Приложение 1
к Акту обследования ОСИ к паспорту доступности ОСИ
от «___» _____ 2014 г.

I Результаты обследования:
1. Территории, прилегающей к зданию (участка)

муниципальное бюджетное общеобразовательное учреждение «Средняя общеобразовательная школа № 14» Находкинского городского округа; Приморский край, г.Находка, пр.Мира, 24Б

Приложение 1-1Фото №1 (территория перед входом)

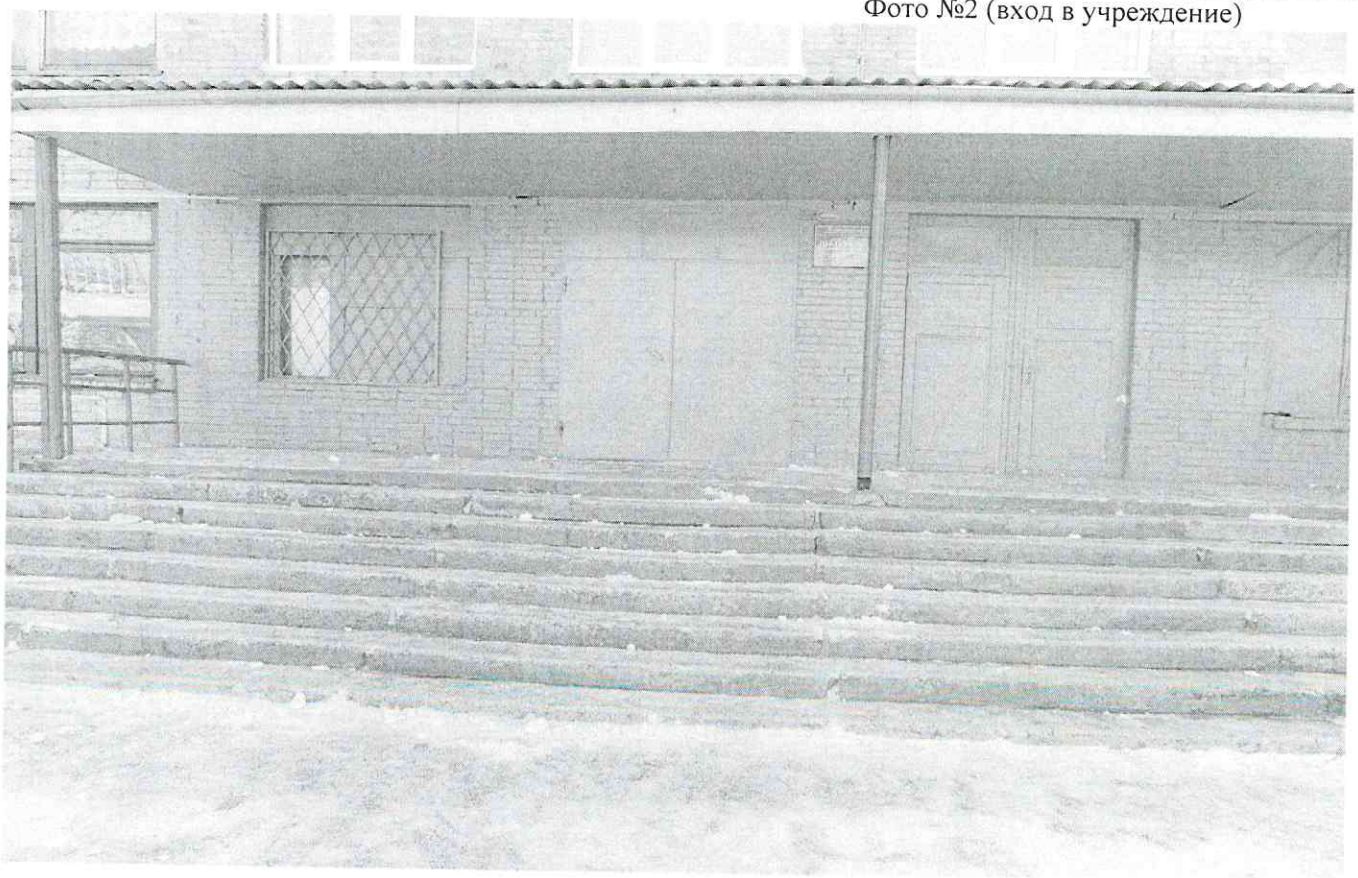
1.2	Путь (пути) движения на территории	есть		1	Отсутствуют тактильные средства на покрытии пешеходного пути	С	Нанести тактильных средств	Тек.ремонт
1.3	Лестница (наружная)	есть		2	Не нанесена яркая контрастная маркировка	С	Нанести яркую контрастную маркировку	Тек.ремонт

Комментарий к заключению: отсутствуют доступные элементы информации об объекте, отсутствуют тактильные средства на покрытии пешеходного пути, не нанесена яркая контрастная маркировка, установить пандус

Фото № 16(гардеробная)

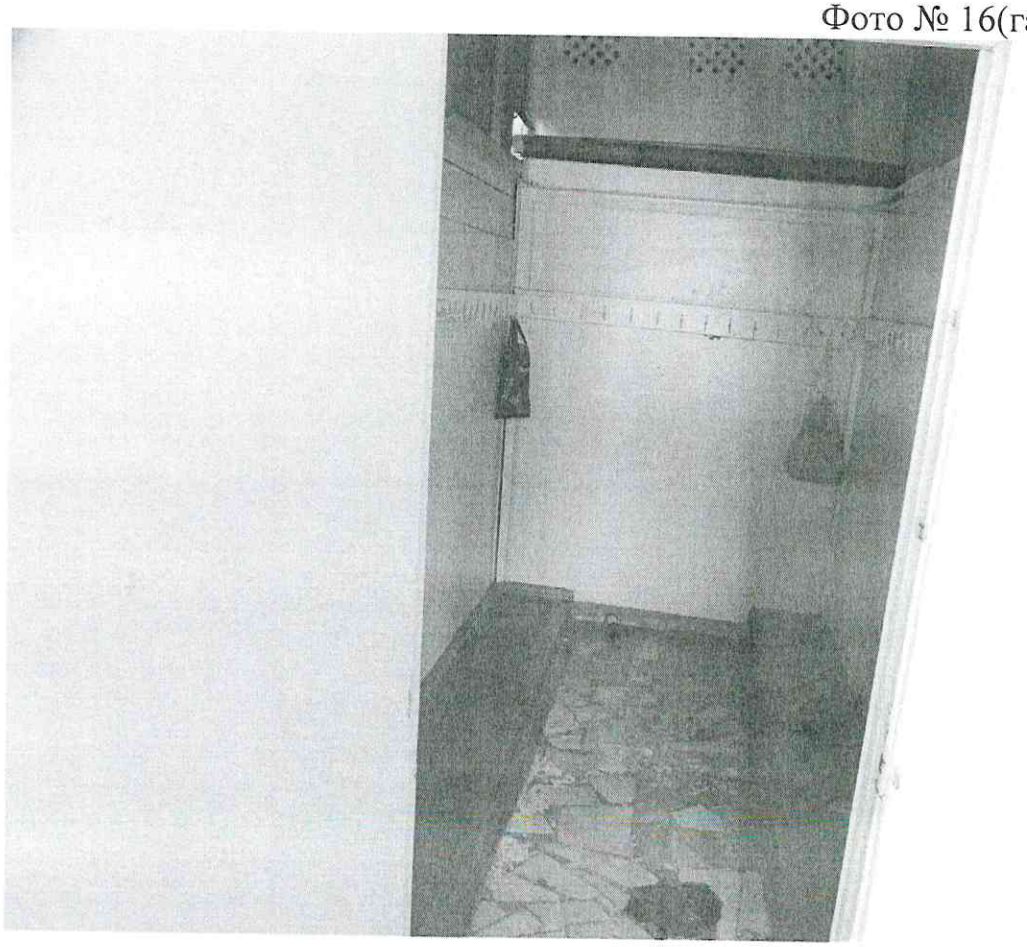
5.2	Душевая/ ванная комната	нет						
5.3	Бытовая комната (гардеробная)	есть		16	отсутствуют индивидуальные шкафы, проходы между рядами для шкафов гардеробных шириной менее 2,4 м	К, О	установить шкафы	Тек.ремонт
	ОБЩИЕ требования к зоне				Выключатели и розетки в помещениях-на высоте 1,5м от уровня пола, кнопки вызова персонала, поручни и штанги, размеры не менее 1,65 и 1,8; наличие индивидуальных шкафов	К

Комментарий к заключению: установить поручни, расширить проходы, установить индивидуальные шкафы.
